**RÉPONSES D'HYDRO-QUÉBEC
DANS SES ACTIVITÉS DE DISTRIBUTION D'ÉLECTRICITÉ
À LA DEMANDE DE RENSEIGNEMENTS N° 1
DE LA RÉGIE**

**DEMANDE DE RENSEIGNEMENTS N° 1 DE LA RÉGIE DE L'ÉNERGIE (LA RÉGIE) RELATIVE À LA
DEMANDE D'APPROBATION DU DISTRIBUTEUR DU CONTRAT D'APPROVISIONNEMENT EN
ÉLECTRICITÉ À PARTIR D'UNE CENTRALE DE COGÉNÉRATION À LA BIOMASSE FORESTIÈRE DANS LE
RÉSEAU AUTONOME D'OPITCIWAN**

FIGURE R-4.1 :
PRÉVISION DES BESOINS EN ÉNERGIE À OPITCIWAN SUR LA DURÉE DU CONTRAT
(RÉVISION DE LA FIGURE 4 DE LA PIÈCE HQD-1, DOCUMENT 1 [B-0004])

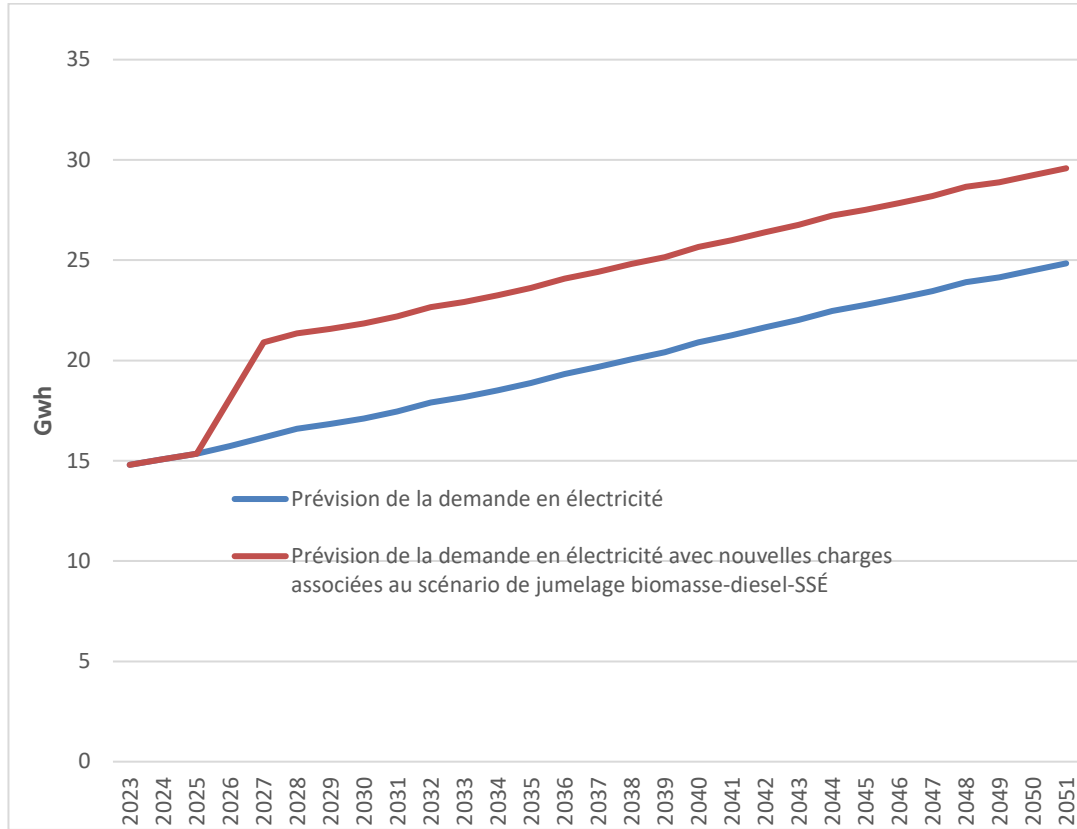
Le Distributeur présente à la figure 4 la prévision des besoins en énergie d'Opitciwan, réalisée en 2022, pour la période de 2023 à 2051.

4.1. Veuillez compléter les tableaux 1 et 2 ci-dessous relatifs aux prévisions de la demande au réseau autonome d'Opitciwan (RAO) pour la période de 2023 à 2051, selon les scénarios de maintien de la centrale thermique (statu quo) et des nouvelles charges associées au jumelage biomasse-diesel-système de stockage d'énergie (SSÉ).

- 1 **Le Distributeur révisé la figure 4 de la pièce HQD- 1, document 1 ([B-0004](#)). La**
- 2 **ligne rouge de la figure R-4.1, correspondant aux besoins en énergie à la suite**
- 3 **de la conversion du réseau d'Opitciwan, a été réajustée par rapport à la**
- 4 **référence citée dans le préambule, afin de tenir compte des pertes sur les**
- 5 **charges du broyeur à écorces et du séchoir à bois.**
